ARRÊTÉ N° ARR_2023_0441_PV_RD136_CHAPELLE VOLAND
Portant permission de voirie sur une Route Départementale

RAPPORT DE CONCEPTION ET D'IMPLANTATION

ASSAINISSEMENT NON COLLECTIF

M. VIENOT Jean Marc Impasse des Rivières 39140 CHAPELLE-VOLAND

PLAN DE MASSE 1/200ème

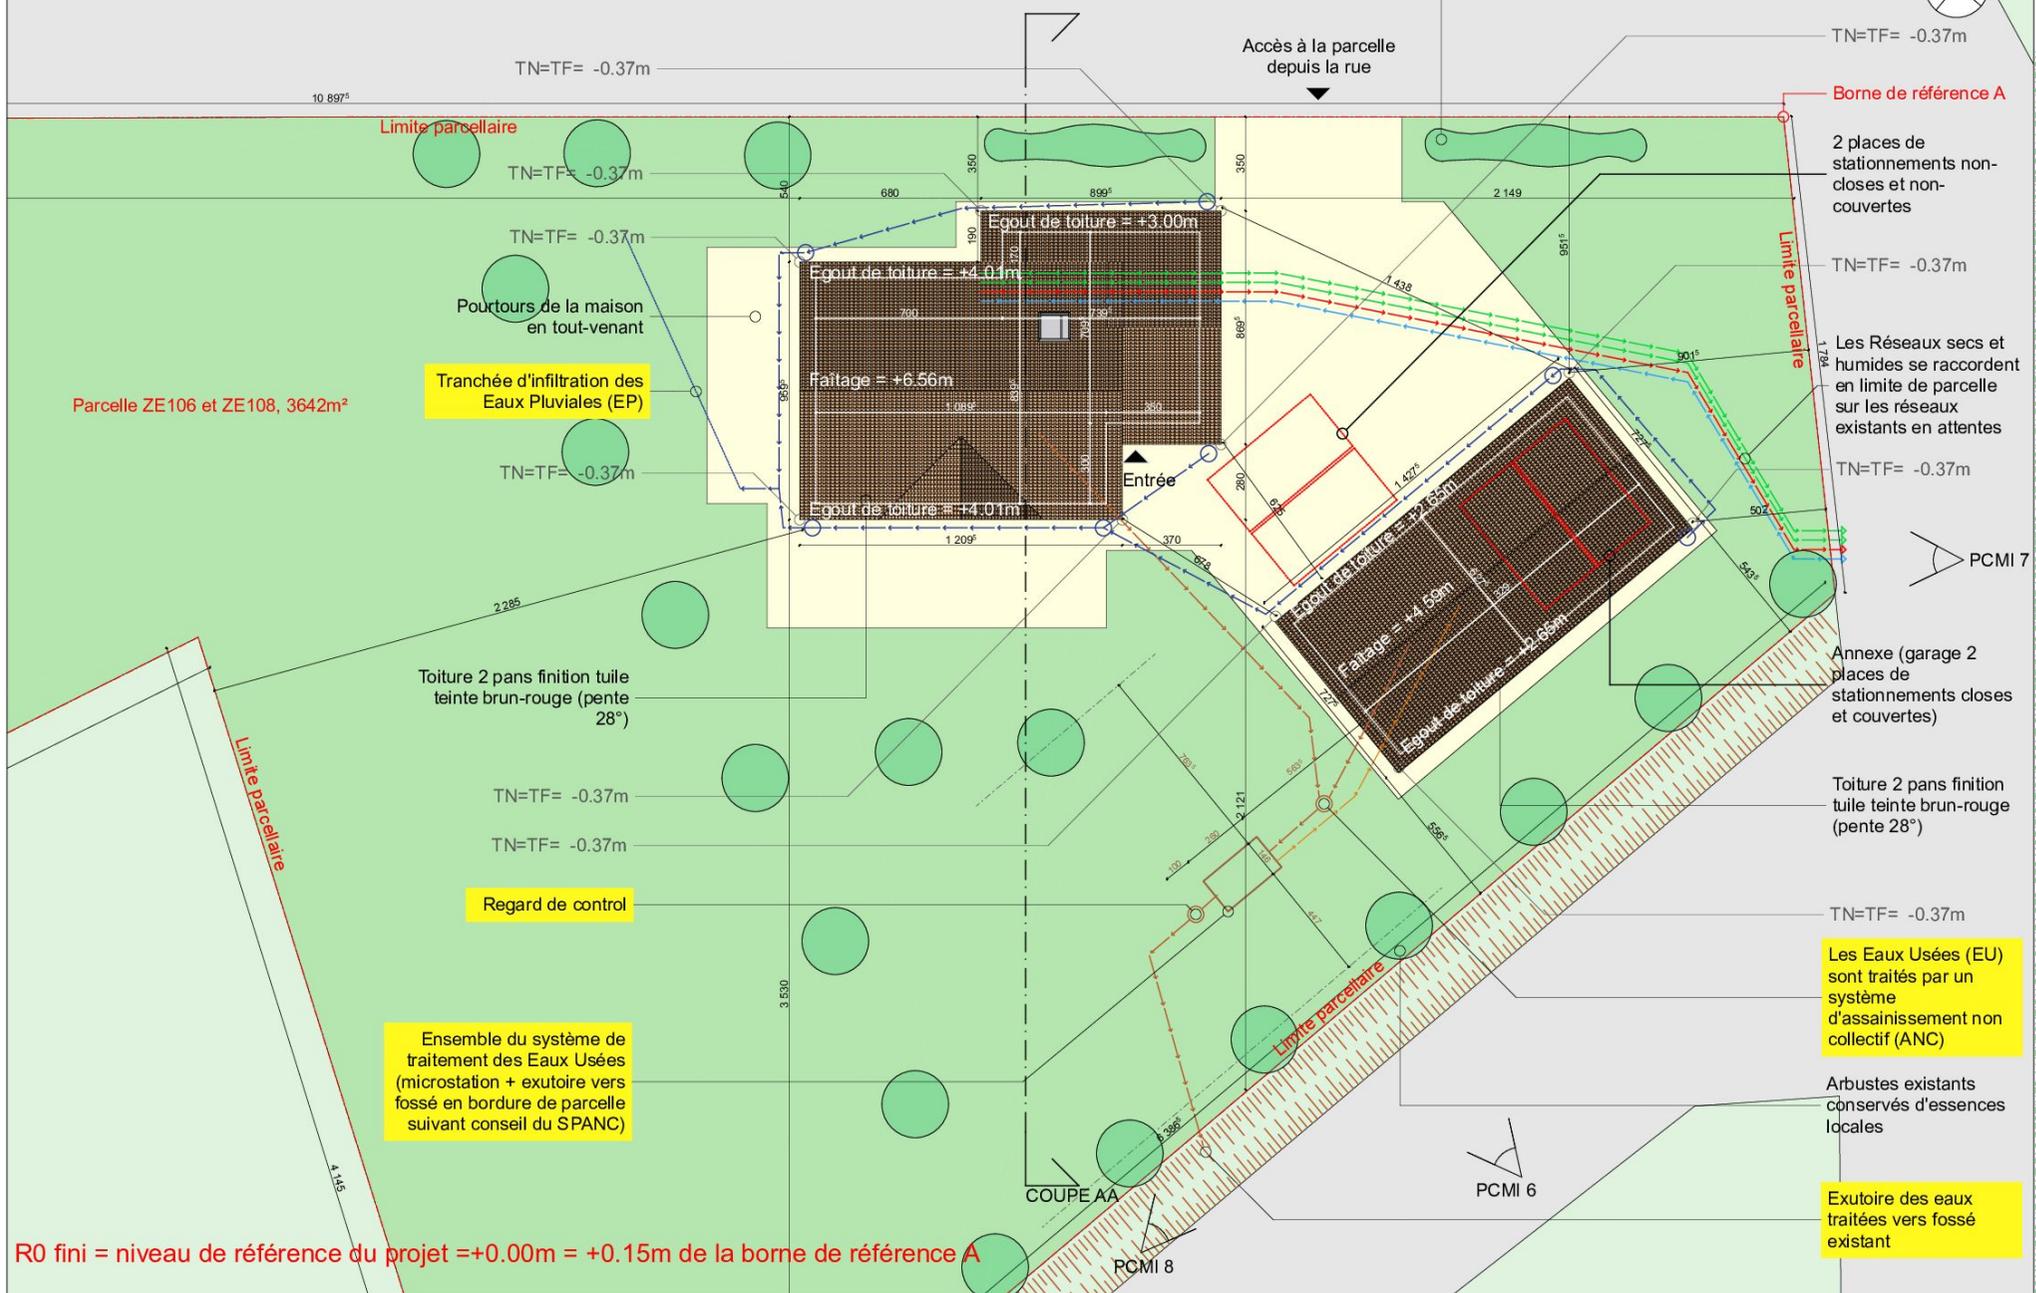
Elément modifié et/ou ajouté suite à la demande de pièces complémentaires du 17 janvier 2023 et la visite sur site du 9/2/2023 avec le SPANC

Plan de localisation du projet sur une carte géologique (Source : Infoterre)

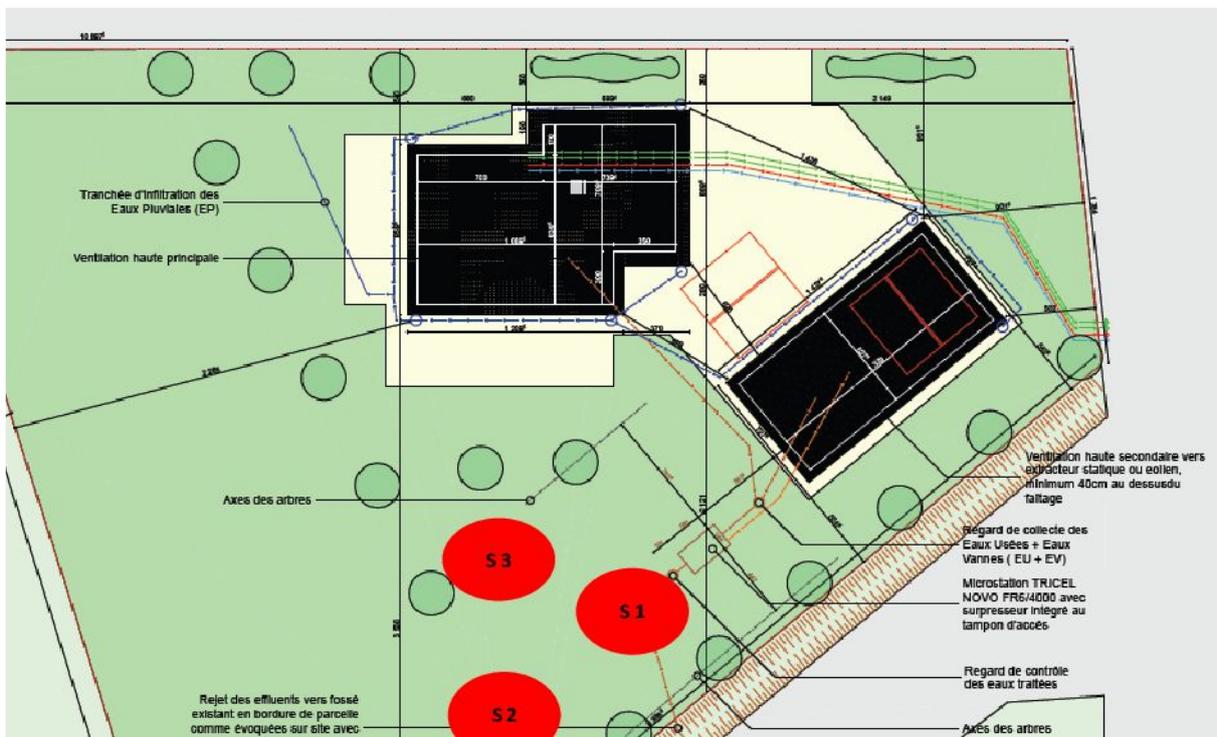
Ces données supposent la présence d'un sol peu perméable et/ou imperméable inapte à l'infiltration des eaux traitées et des eaux pluviales.
